## AMENDMENT 001 INVITATION TO TENDER

### OPERATIONAL CENTER REHABILITATION AND CONSTRUCTION OF AN ADMINISTRATIVE BUILDING - PARC FORILLON (QUÉBEC)

The purpose of Amendment 001 is to provide answers to the questions asked.

- Sur la feuille S-101 nous avons la mention d'armature de la dalle sur sol 15M @ 400 C/C c.s

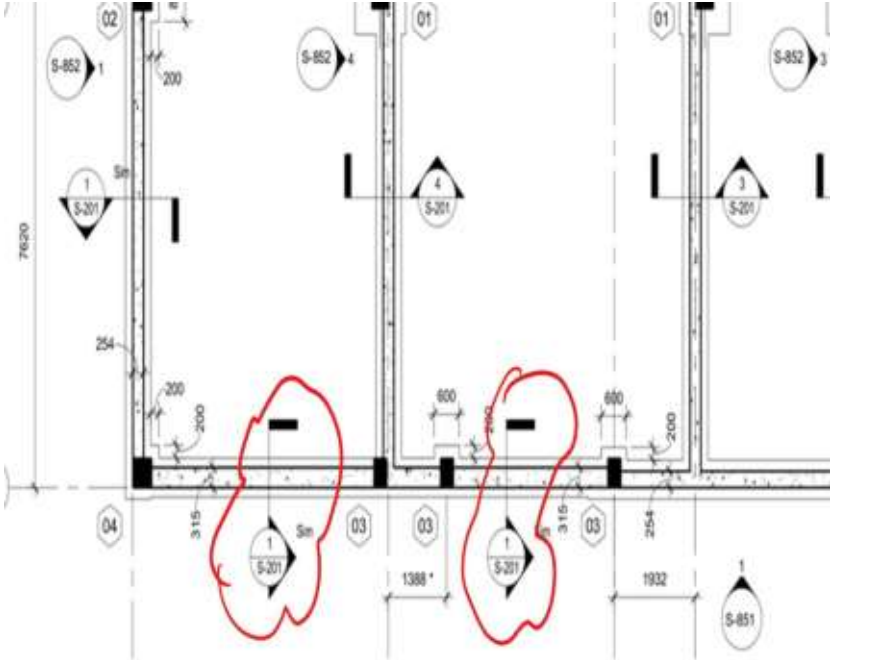
Au niveau de la fibre structural dans la dalle VS l'acier d'armature : Est-ce que nous prévoyons de la fibre dans les dalles ou de l'armature ? Il y a contradiction entre les plans. Deux places mentionnent de la fibre et une place de l'armature (voir ici-bas)

- **ARMATURE DE LA DALLE SUR SOL: 15M@400 C/C CHAQUE SENS.**
- REMBLAI SOUS-DALLE. VOIR COUPE D'EXCAVATION ET REMBLAYAGE.
- ARMATURE SUPPLÉMENTAIRE POUR DALLE SUR SOL. VOIR COUPES ET DÉTAILS.

3 (EN)	<p>About structural fiber in the slab VS reinforcement steel: Do we provide fiber in the slabs or reinforcement? There is a contradiction between the plans. There are two mentions with fibre and one with reinforcement (see below)</p> <ul style="list-style-type: none"> <li>On sheet S-001-F the note indicates fibre</li> <li>On sheet S-101 reinforcement of the slab on ground is indicated 15M @ 400 C/C.s</li> <li>On sheet A-901, he indicates fibre.</li> </ul>	<p>There is no synthetic or steel fibre on concrete slabs, for all buildings.</p> <p>Will be specified in addendum.</p>

Aucune fibre synthétique ni d'acier n'est prévu à aucun des trois bâtiments.

Sera précisé en addenda.
